変更前	変更後	備考		
<p>(なし)</p>	<p style="text-align: center;"><u>第 1 2 章 「中期的安全確保の考え方」に基づく設備の管理</u></p> <p><u>第 1 節 通 則</u></p> <p><u>(構成及び定義)</u></p> <p><u>第 1 2 2 条</u></p> <p><u>第 3 節 (第 1 3 4 条から第 1 3 7 条を除く。)における条文の基本的な構成は次のとおりとする。</u></p> <p><u>(1) 第 1 項 : 運転上の制限</u></p> <p><u>(2) 第 2 項 : 運転上の制限を満足していることを確認するために行う事項</u></p> <p><u>(3) 第 3 項 : 運転上の制限を満足していないと判断した場合 ¹ に要求される措置</u></p> <p><u>1 : 運転上の制限を満足していないと判断した場合とは、次のいずれかをいう。</u></p> <p><u>(1) 第 2 項の確認を行ったところ、運転上の制限を満足していないと安定化センター各 GM ² 又は各 GM が判断した場合</u></p> <p><u>(2) 第 2 項の確認を行うことができなかった場合</u></p> <p><u>(3) 第 2 項にかかわらず運転上の制限を満足していないと安定化センター各 GM ² 又は各 GM が判断した場合</u></p> <p><u>2 : 安定化センター各 GM が不在で運転上の制限を満足していないと判断できない場合は、当直長が運転上の制限を満足していないと判断し、要求される措置を開始させる。</u></p> <p><u>2 . 用語の定義は、各条に特に定めがない場合は、次のとおりとする。</u></p> <table border="1" data-bbox="1418 1276 2436 1812"> <tr> <td style="width: 15%;"><u>本章で定める各設備等</u></td> <td> <u>「東京電力株式会社福島第一原子力発電所第 1 ~ 4 号機に対する「中期的安全確保の考え方」に基づく施設運営計画に係る報告の徴収について」において報告が求められた以下の 7 設備等をいう。</u> <p><u>(1) 原子炉圧力容器・格納容器注水設備</u></p> <p><u>(2) 原子炉格納容器のうち水素爆発を防止することができる機能</u></p> <p><u>(3) 使用済燃料プール等</u></p> <p><u>(4) 原子炉圧力容器・格納容器ホウ酸水注入設備</u></p> <p><u>(5) 高レベル放射性汚染水処理設備、貯留設備 (タンク等)、廃スラッジ貯蔵施設、使用済セシウム吸着塔保管施設及び関連施

変更前	変更後	備考
<p>(なし)</p>	<p>図142-1</p>  <p>図142-2</p> 	<p>・原子力安全・保安院指示文書「東京電力株式会社福島第一原子力発電所の施設運営計画の評価結果に基づく保安規定の変更について(指示)」(平成23年12月12日付)の反映による変更</p>

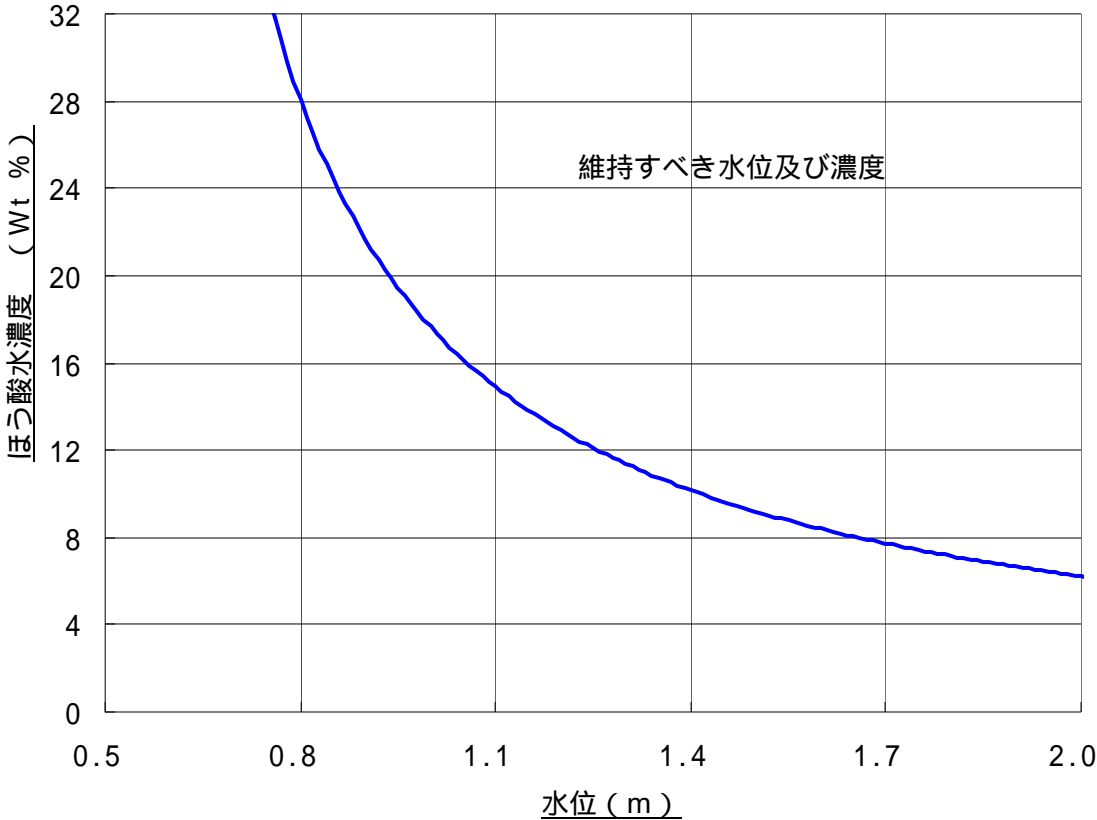
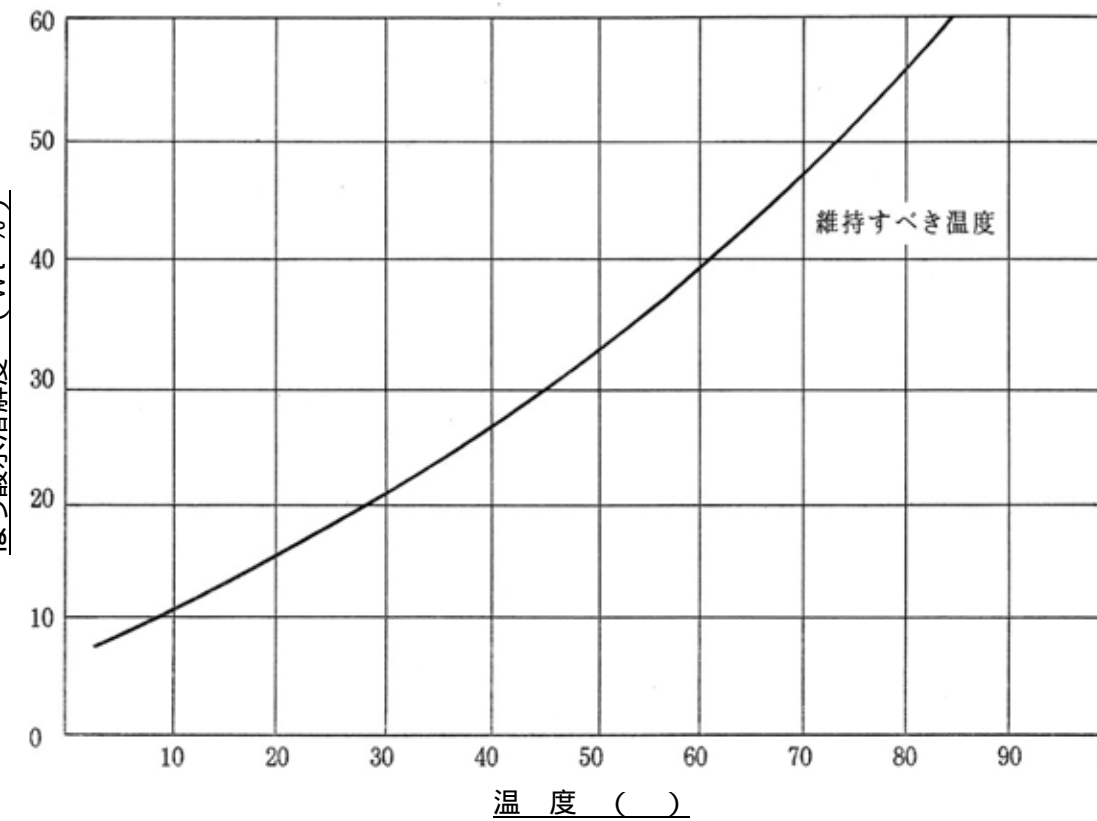
変更前	変更後	備考													
<p>(なし)</p>	<p>(ほう酸水注入設備)</p> <p><u>第142条</u></p> <p>原子炉の状態を維持するにあたって、ほう酸水注入設備は、表142-1で定める事項を運転上の制限とする。ただし、以下の期間は、運転上の制限を満足しないとはみなさない。</p> <p>(1)ほう酸水の注入準備から、注入後の表142-1で定める範囲内に復旧するまでの期間。なお注入後は、速やかに表142-1で定める範囲内に復旧する措置を開始すること。</p> <p>2.「FS-57・CP-001 原子炉・使用済燃料プール冷却設備等の運転・保守管理マニュアル」に基づき、ほう酸水注入設備を管理するとともに、前項で定める運転上の制限を満足していることを確認するため、次の各号を実施する。</p> <p>(1)放射線・化学管理GMは、ほう酸水濃度を1ヶ月に1回測定し、その結果を循環注水冷却GMに通知する。</p> <p>(2)循環注水冷却GMは、ほう酸水タンクの水位及び温度が図142-1, 2の範囲内にあることを1ヶ月に1回確認する。</p> <p>3.循環注水冷却GMは、ほう酸水注入設備が第1項で定める運転上の制限を満足していないと判断した場合、「FS-57・CP-001 原子炉・使用済燃料プール冷却設備等の運転・保守管理マニュアル」に基づき、表142-2の措置を講じる。</p> <p>表142-1</p> <table border="1" data-bbox="1380 1186 2398 1327"> <thead> <tr> <th>項 目</th> <th>運転上の制限</th> </tr> </thead> <tbody> <tr> <td>ほう酸水注入設備</td> <td>ほう酸水タンクの水位及び温度が図142-1, 2の範囲内にあること</td> </tr> </tbody> </table> <p>表142-2</p> <table border="1" data-bbox="1380 1417 2398 1780"> <thead> <tr> <th>条 件</th> <th>要求される措置</th> <th>完了時間</th> </tr> </thead> <tbody> <tr> <td>A.ほう酸水タンクの水位及び温度が図142-1, 2の範囲内でない場合</td> <td>A1.ほう酸水タンクの水位及び温度を図142-1, 2の範囲内に復旧する。</td> <td>速やかに現場対応を行う体制を整えた後 8時間</td> </tr> <tr> <td>B. 条件Aで要求される措置を完了時間内に達成できない場合</td> <td>B1.ほう酸水の注入手段を確保する措置を開始する。</td> <td>速やかに</td> </tr> </tbody> </table>	項 目	運転上の制限	ほう酸水注入設備	ほう酸水タンクの水位及び温度が図142-1, 2の範囲内にあること	条 件	要求される措置	完了時間	A.ほう酸水タンクの水位及び温度が図142-1, 2の範囲内でない場合	A1.ほう酸水タンクの水位及び温度を図142-1, 2の範囲内に復旧する。	速やかに現場対応を行う体制を整えた後 8時間	B. 条件Aで要求される措置を完了時間内に達成できない場合	B1.ほう酸水の注入手段を確保する措置を開始する。	速やかに	<p>・原子力安全・保安院指示文書「東京電力株式会社福島第一原子力発電所の施設運営計画の評価結果に基づく保安規定の変更について(指示)(平成23年12月12日付)の反映による変更</p>

項 目	運転上の制限														
ほう酸水注入設備	ほう酸水タンクの水位及び温度が図142-1, 2の範囲内にあること														
条 件	要求される措置	完了時間													
A.ほう酸水タンクの水位及び温度が図142-1, 2の範囲内でない場合	A1.ほう酸水タンクの水位及び温度を図142-1, 2の範囲内に復旧する。	速やかに現場対応を行う体制を整えた後 8時間
